Verslag huishoudelijke elektrische installatie op laagspanning en zeer lage spanning**Algemeen:**

Referentie: 012-20260904-04	Datum controle: 04/09/2026
Keurder: 012

Eigenaar: Paul	EAN-code: 541448820056595589
Adres installatie: Olmsebaan 204, 2450 - Meerhout	Nummer teller(s): 1LGZ0514892335
Distributienetbeheerder installatie: Fluvius	
Datum uitvoering installatie: ☒ Vóór 01/10/1981 ☐ Tussen 01/10/1981 en 01/06/2020 ☐ Vanaf 01/06/2020	
Type: ☒ Wooneenheid ☐ Niet-huishoudelijk ☐ PV ☐ Batterij ☐ Laadpaal

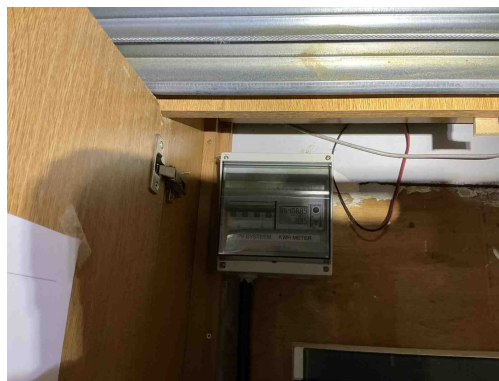
B17 - De voedingsspanning is niet op elk bord vermeld (Boek 1: 3.1.3.3).
Opmerking: Oa bord 1,2

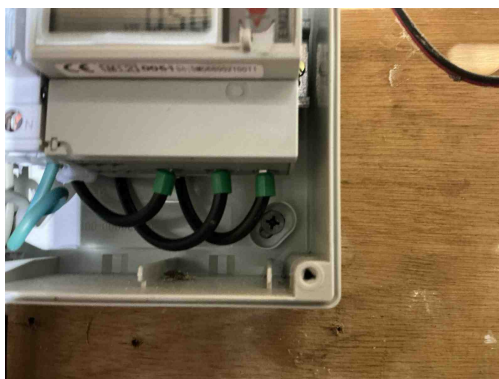
B17 - De voedingsspanning is niet op elk bord vermeld (Boek 1: 3.1.3.3).
Opmerking: Oa bord 1,2

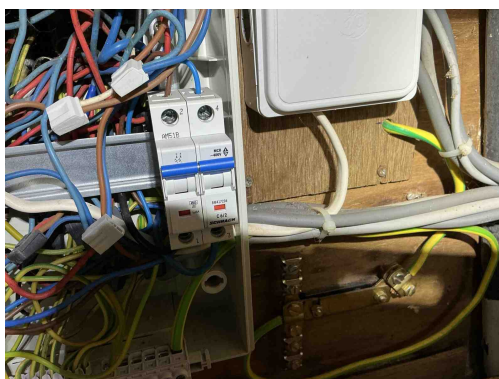
T21 - Het elektrisch materieel is niet geplaatst volgens de voorschriften van de fabrikant/ regels van goed vakmanschap . (Boek 1: 1.4.1.3)

Opmerking: Oa vijzen niet afgedekt bord2

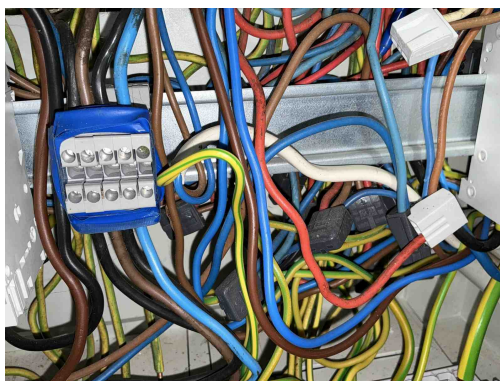
C27 - Het gebruik van geleiders van het type VTLMb (côte-à-côte) is niet toegestaan (Boek 1: 1.4.2.1).

Opmerking: Oa bord 1

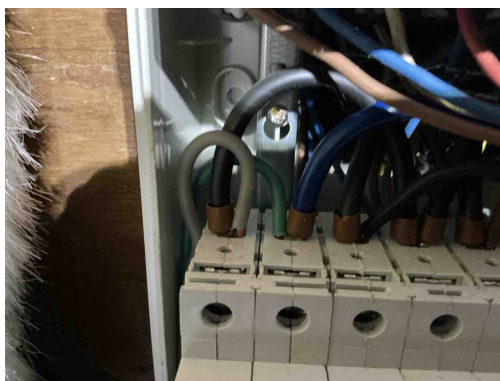
C07 - Stroombanen uitgevoerd door middel van parallel verbonden leidingen hebben niet dezelfde kenmerken zoals type, sectie, lengte, plaatsingswijze (Boek 1: 4.4.3.4).
Opmerking: Oa bord 1

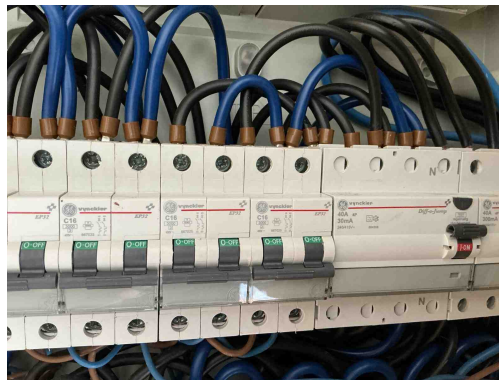
C07 - Stroombanen uitgevoerd door middel van parallel verbonden leidingen hebben niet dezelfde kenmerken zoals type, sectie, lengte, plaatsingswijze (Boek 1: 4.4.3.4).

Opmerking: Oa bord 1

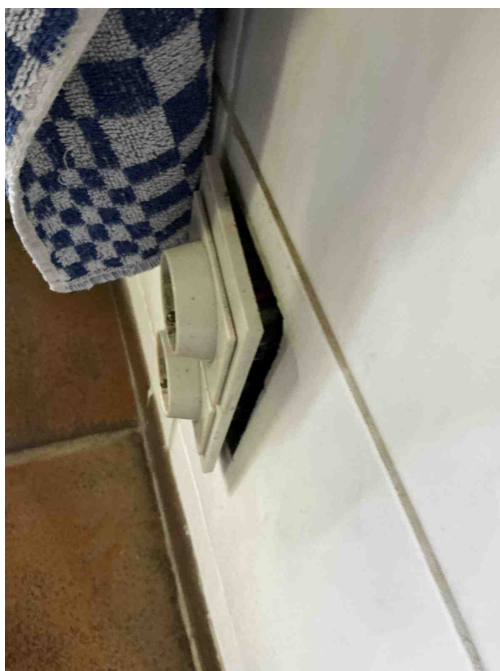
I01 - De waarde van de isolatieweerstand per kring dient tenminste 0,50 Mohm ($1000 \times U_{\text{test}}$) te zijn (Boek 1: 6.4.5.1).
Opmerking: Oa bord 1 automaat 5

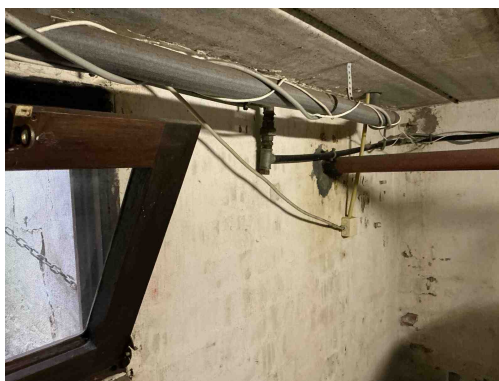
T09 - Bepaalde contactdozen en/of schakelaars zijn beschadigd (Boek 1: 1.4.1.3).
Opmerking: Oa garage ,kamer 3

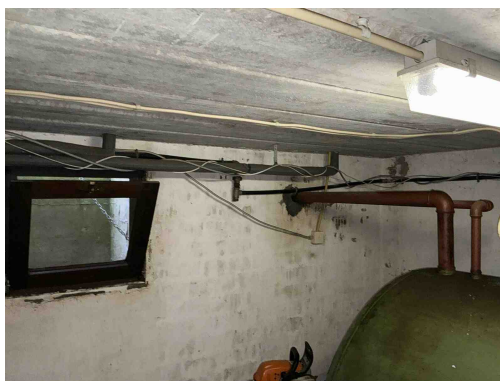
C24 - De afstand tussen de elektrische leiding(en) en niet elektrische leiding(en) is onvoldoende (Boek 1: 5.2.8).
Opmerking: Oa kelder

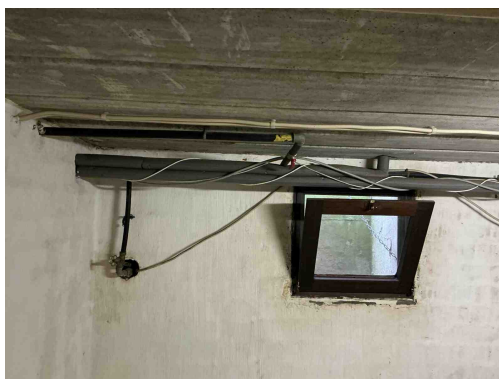
C24 - De afstand tussen de elektrische leiding(en) en niet elektrische leiding(en) is onvoldoende (Boek 1: 5.2.8).
Opmerking: Oa kelder

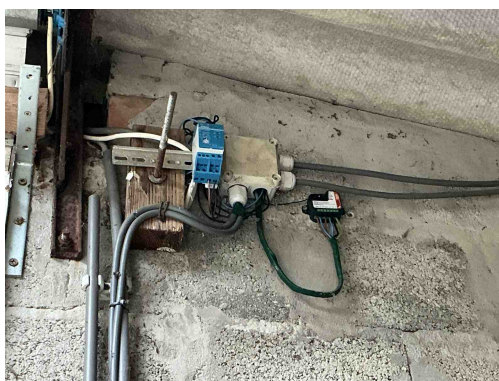
C24 - De afstand tussen de elektrische leiding(en) en niet elektrische leiding(en) is onvoldoende (Boek 1: 5.2.8).
Opmerking: Oa kelder

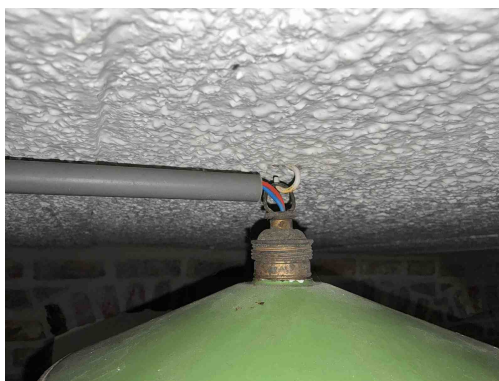
C38 - Het gebruikte kabeltype (snoerkabel) voldoet niet aan de specificaties die van toepassing zijn op voedingsleidingen voor vaste installatie (Boek 1: 1.4.2.1, 5.2.6.2).
Opmerking: Oa kelder ,tuinhuisalgemeen

D25 - De verbindinginstallaties en/of de beveiligingstoestellen (veiligheden, vermogensschakelaars, differentieelstroombeveiligingsinrichtingen...) moeten op steunpanelen gegroepeerd en gemonteerd zijn in één of meer schakel- en verdeelborden. (Boek 1: 5.3.5.1)
Opmerking: Oa tuinhuis

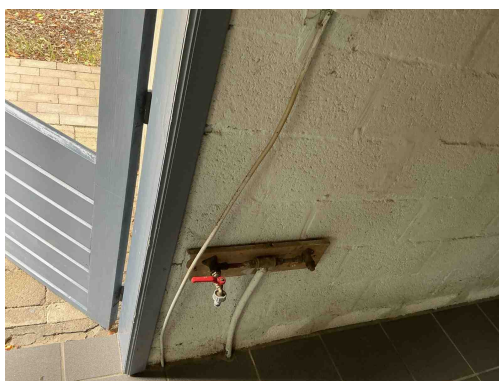
C21 - Het gebruik van geleiders van het type VOB, zonder bijkomende afscherming is niet toegestaan (Boek 1: 5.2.9.6).
Opmerking: Oa kelder ,tuinhuis

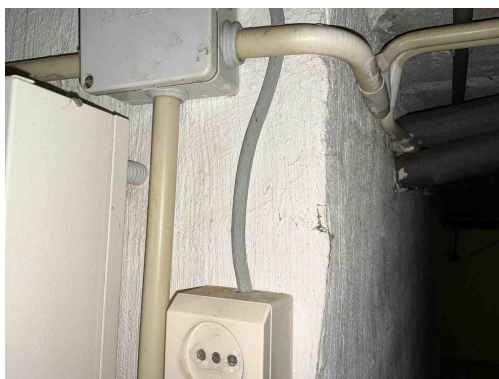
C38 - Het gebruikte kabeltype (snoerkabel) voldoet niet aan de specificaties die van toepassing zijn op voedingsleidingen voor vaste installatie (Boek 1: 1.4.2.1, 5.2.6.2).
Opmerking: Oa kelder ,tuinhuisalgemeen

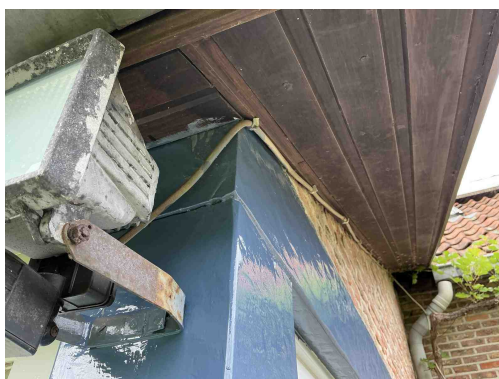
C38 - Het gebruikte kabeltype (snoerkabel) voldoet niet aan de specificaties die van toepassing zijn op voedingsleidingen voor vaste installatie (Boek 1: 1.4.2.1, 5.2.6.2).
Opmerking: Oa kelder ,tuinhuisalgemeen

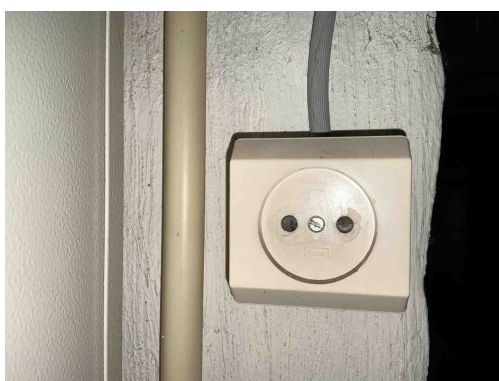
A20 - Er bevindt zich een contactdoos zonder beschermingsgeleider in de elektrische installatie. Deze is niet geplaatst achter een differentieelstroombeschermingsinrichting met grote (max. 30mA) of zeer grote (max. 10mA) gevoeligheid.

Opmerking: Oa algemeen

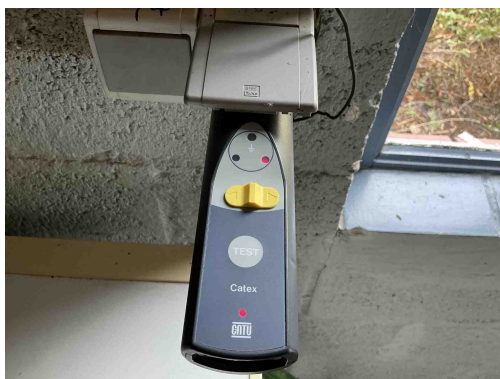
A20 - Er bevindt zich een contactdoos zonder beschermingsgeleider in de elektrische installatie. Deze is niet geplaatst achter een differentieelstroombeschermingsinrichting met grote (max. 30mA) of zeer grote (max. 10mA) gevoeligheid.

Opmerking: Oa algemeen

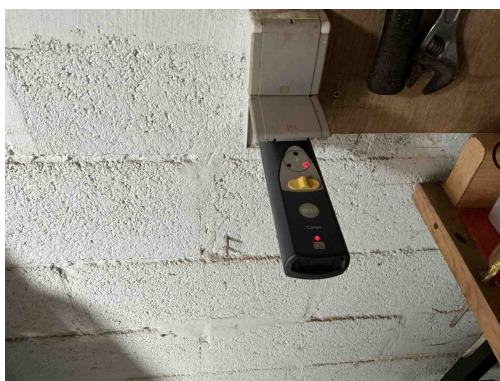
A13 - De continuïteit van de beschermingsgeleider met de aardingsinstallatie is niet gerealiseerd (Boek 1: 5.4.3).
Opmerking: Oa tuinhuisalgemeen

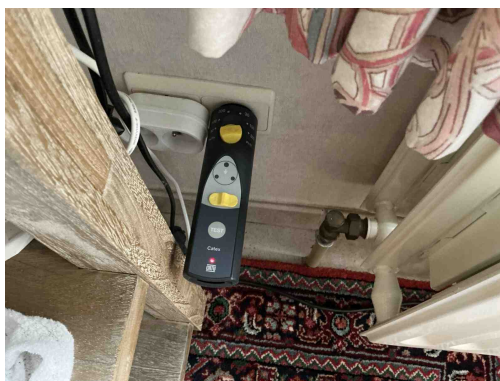
A13 - De continuïteit van de beschermingsgeleider met de aardingsinstallatie is niet gerealiseerd (Boek 1: 5.4.3).
Opmerking: Oa tuinhuisalgemeen

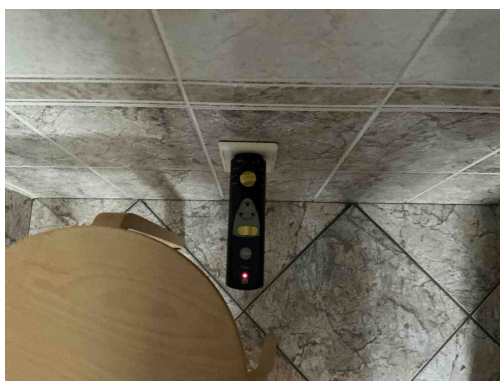
A13 - De continuïteit van de beschermingsgeleider met de aardingsinstallatie is niet gerealiseerd (Boek 1: 5.4.3).
Opmerking: Oa tuinhuisalgemeen

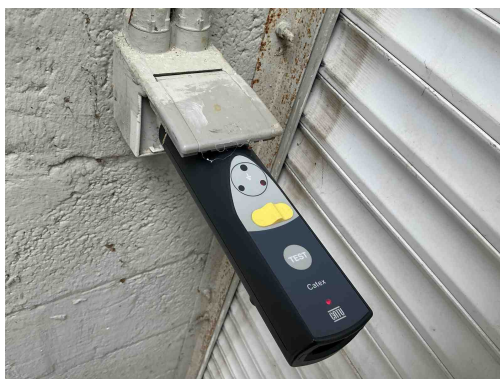
A13 - De continuïteit van de beschermingsgeleider met de aardingsinstallatie is niet gerealiseerd (Boek 1: 5.4.3).
Opmerking: Oa tuinhuisalgemeen

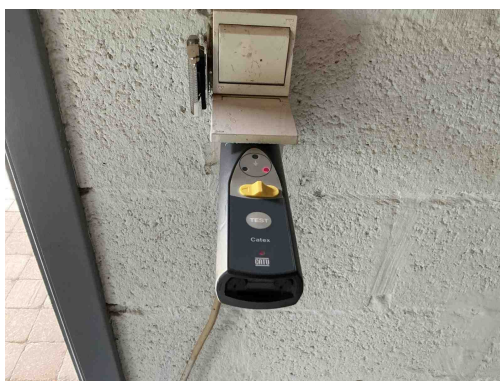
A13 - De continuïteit van de beschermingsgeleider met de aardingsinstallatie is niet gerealiseerd (Boek 1: 5.4.3).
Opmerking: Oa tuinhuisalgemeen

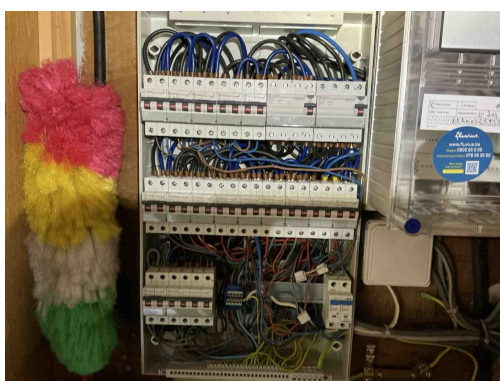
A13 - De continuïteit van de beschermingsgeleider met de aardingsinstallatie is niet gerealiseerd (Boek 1: 5.4.3).
Opmerking: Oa tuinhuisalgemeen
